リコール届出一覧表

リコール届出日: 令和3年7月30日

リコール届出番号	4991	リコール開始日	令和3年7月30日
届出者の氏名又は名称	酒井重工業株式会社 代表取締役社長 酒井一郎 問い合わせ先: 品質保証部 TEL 0480-52-6407		
不具合の部位(部品名)	排気管		
基準不適合状態にあると認める構造、装置又は性能の状況及びその原因	ロード・ローラの排気装置において、排気管取付用ブラケットの強度が不足しているため、当該ブラケットが折損するものがある。そのため、そのままの状態で使用を続けると、走行時の振動等により排気管固定用クランプの折損および排気管に亀裂が発生し、最悪の場合、排気管が車枠内下部に落下するおそれがある。		
改善措置の内容	全車両、排気管取付用ブラケットと排気管固定用クランプを対策品に交換する。 なお、排気管に亀裂がある場合は、排気管を新品に交換する。		
不具合件数	5件	事故の有無	無し
発見の動機	市場からの情報による。		
自動車使用者及び自動車特定整備事業者に周知させるための措置	・使用者: 直接訪問又はダイレクトメール等で通知する。 ・自動車特定整備事業者: 使用者を全て把握しているため、周知のための措置はとらない。 ・改善実施済車には、車両型式銘板付近に No.4991のステッカーを貼付する。

改善箇所説明図

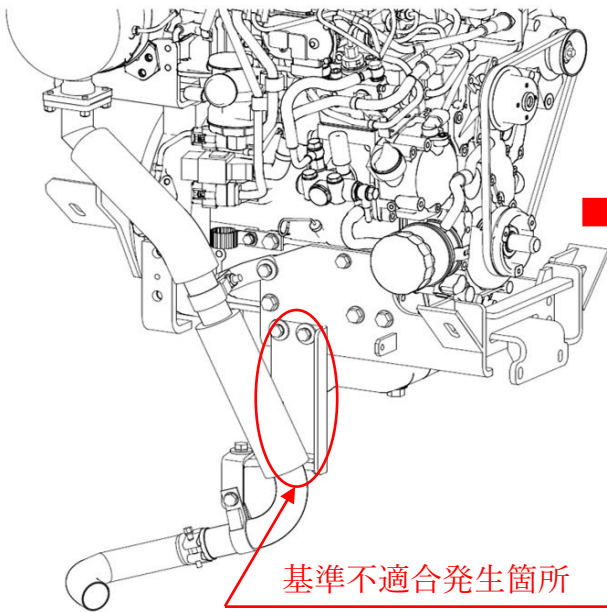
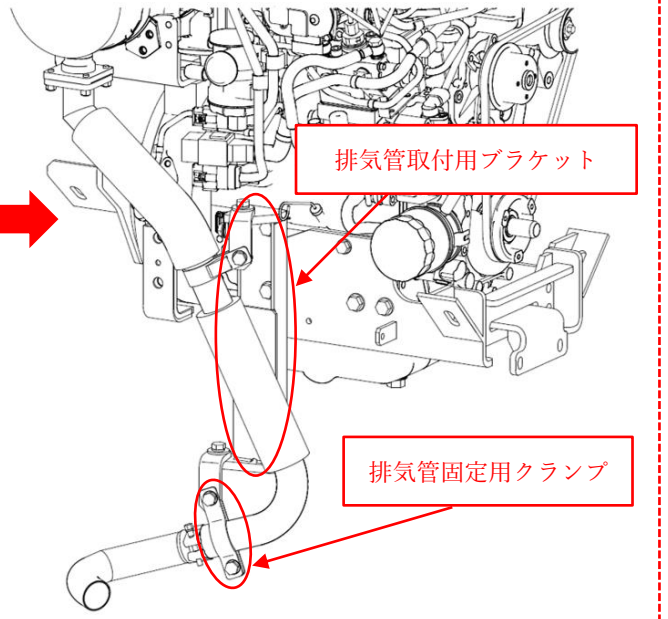
ロード・ローラの排気装置において、排気管取付用ブラケットの強度が不足しているため、当該ブラケットが折損するものがある。そのため、そのままの状態で使用を続けると、走行時の振動等により排気管固定用クランプの折損および排気管に亀裂が発生し、最悪の場合、排気管が車枠内下部に落下するおそれがある。

全車両、排気管取付用ブラケットと排気管固定用クランプを対策品に交換する。

なお、排気管に亀裂がある場合は、排気管を新品に交換する。

識別：下側クランプ形状で識別する。
